台南科學工業園區二期基地開發

原台南科學工業園區變更計畫
環境影響差異分析報告
第三次變更
(定稿本)

開發單位：行政院國家科學委員會

中華民國九十三年九月

圖1.2.3-3 本案變更後污水系統配置示意

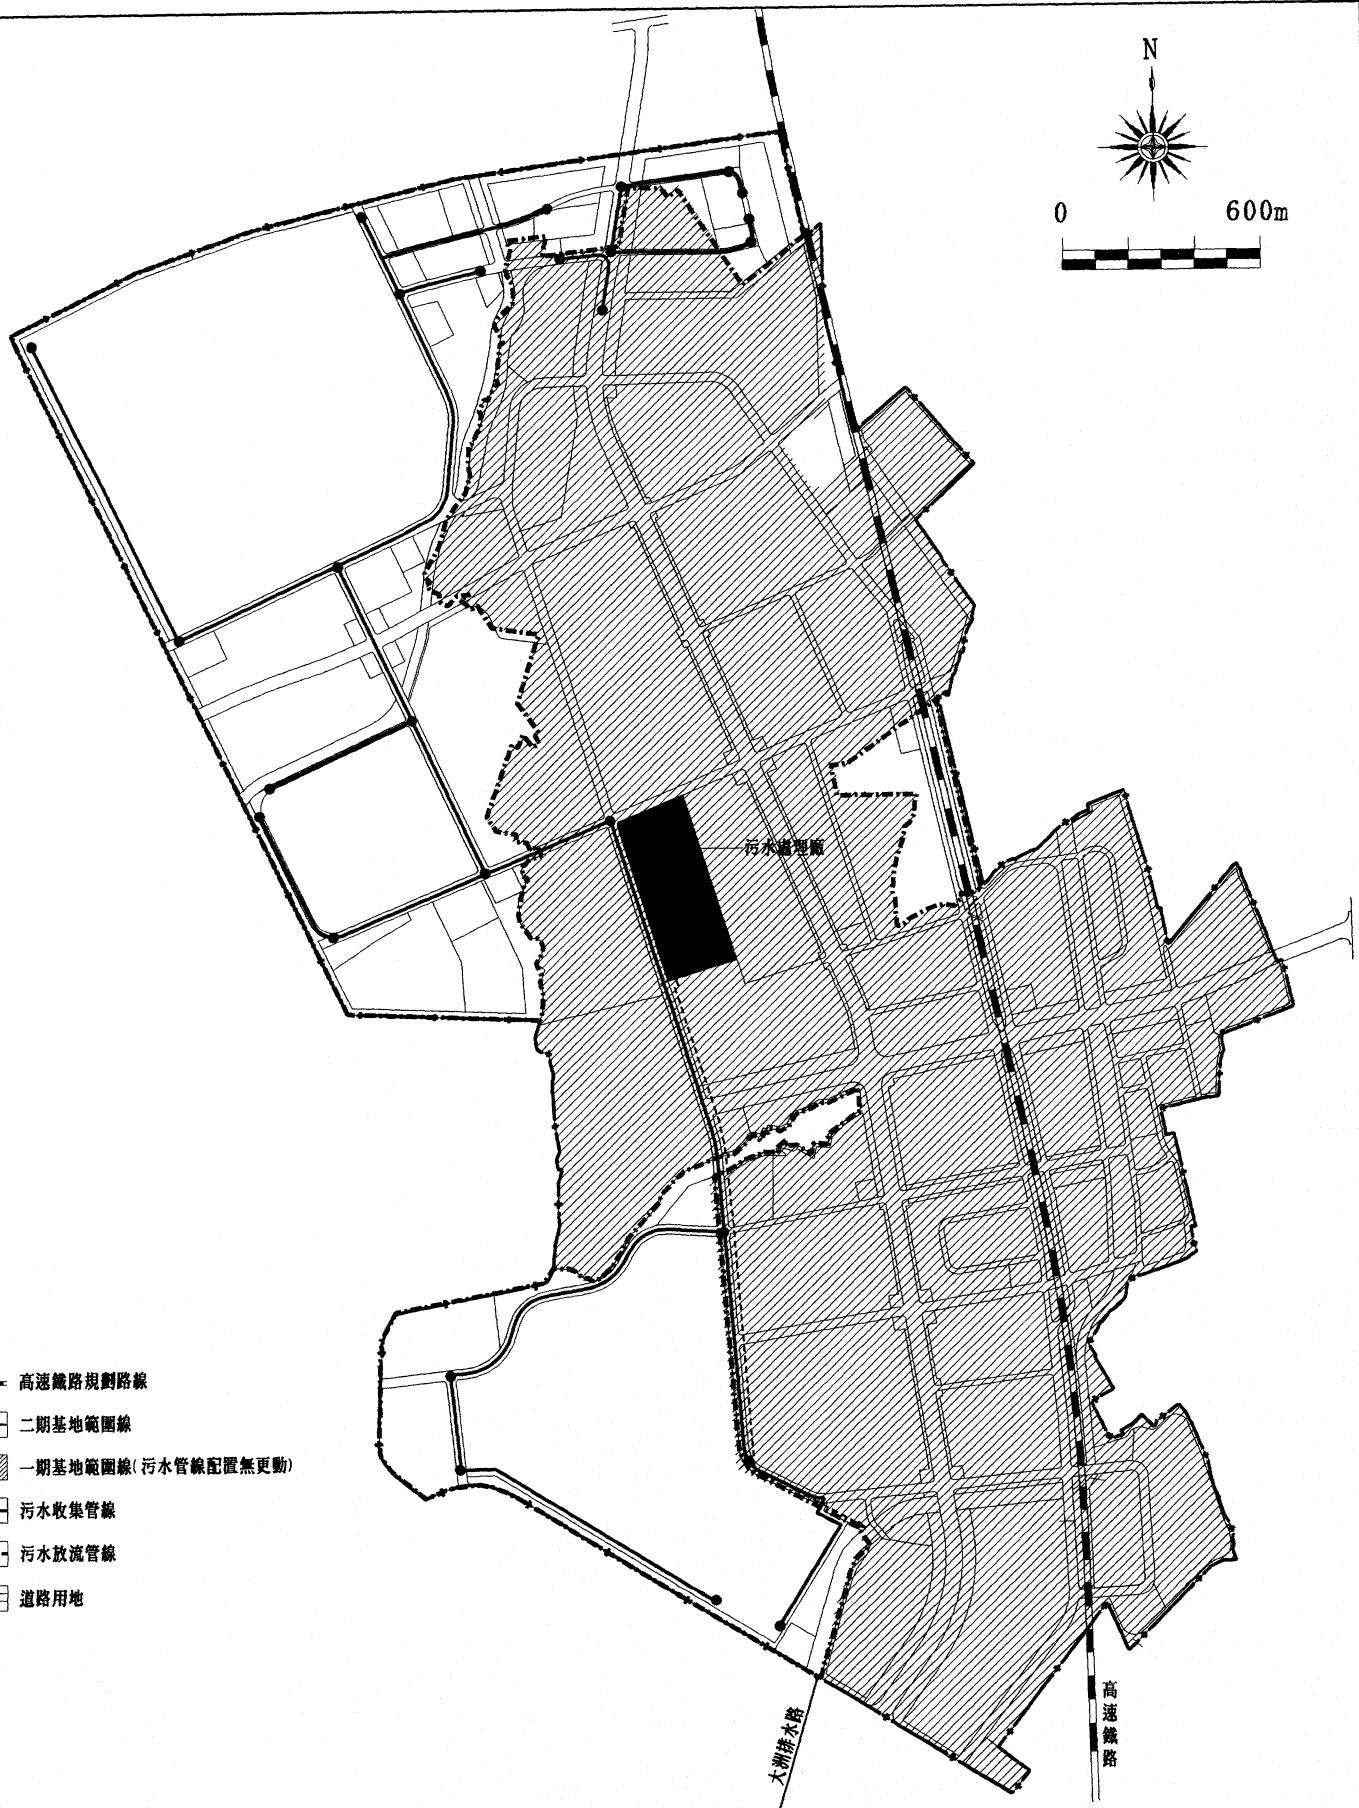
南科台南園區污水廠係合併處理一、二期基地污水，用地面積約 11.6 公頃，不予調整。(參見圖 1.2.3-3)

南科台南園區污水收集係將一期基地與二期基地之污水分別收集，各自形成獨立系統。其中，二期基地經檢討以重力方式收集至污水處理廠處理，不設抽水站。(參見圖 1.2.3-3)
